2010年4月発信<山-927>改訂版

機 種 漏電遮断器・漏電アラーム遮断器

## 漏電遮断器・漏電アラーム遮断器 CCC 認証 仕様変更のお知らせ

機種(例)	変更前	変更後
NV63-SW 3P	 <p>CCCマーク表示有</p> <p>GB 14048.2表示有</p>	 <p>CCCマーク表示抹消</p> <p>GB 14048.2表示抹消</p>
NV50-SWU 3P	 <p>CCCマーク表示有</p> <p>GB 14048.2表示有</p>	 <p>CCCマーク表示抹消</p> <p>GB 14048.2表示抹消</p>

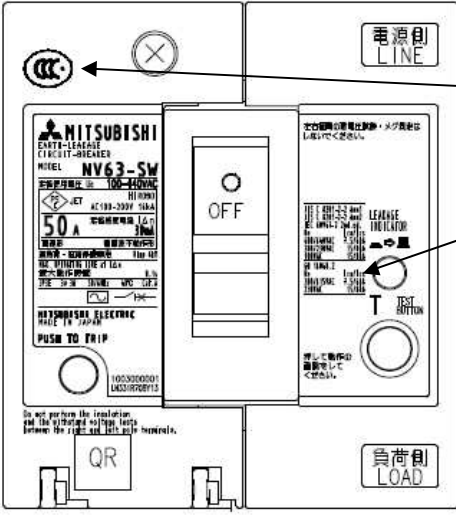
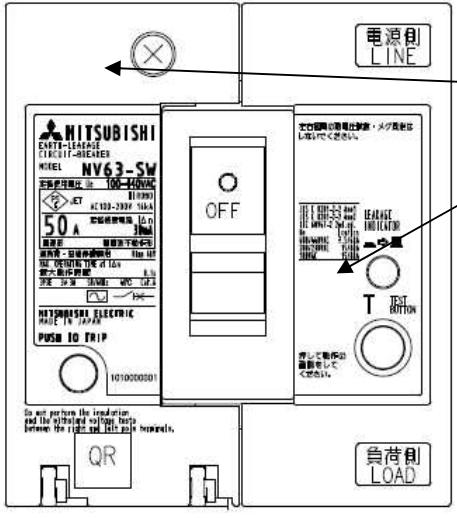
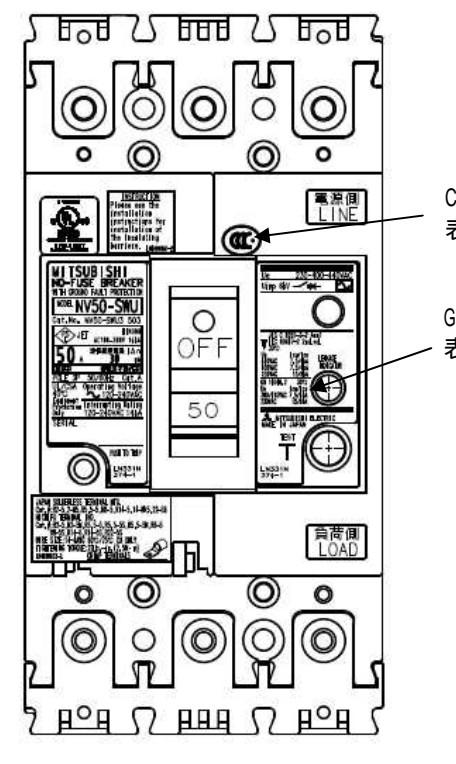
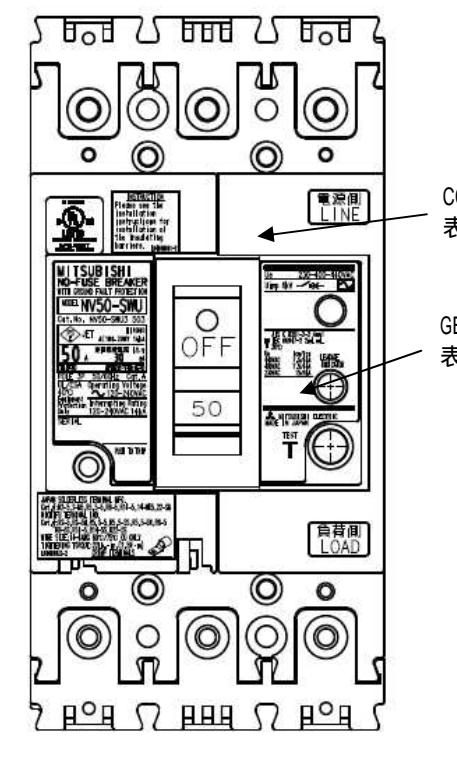
(2)CCC 表示抹消対象機種 変更内容

本体定格事項表示欄の「CCCマーク」・「GB 14048.2」を削除します。
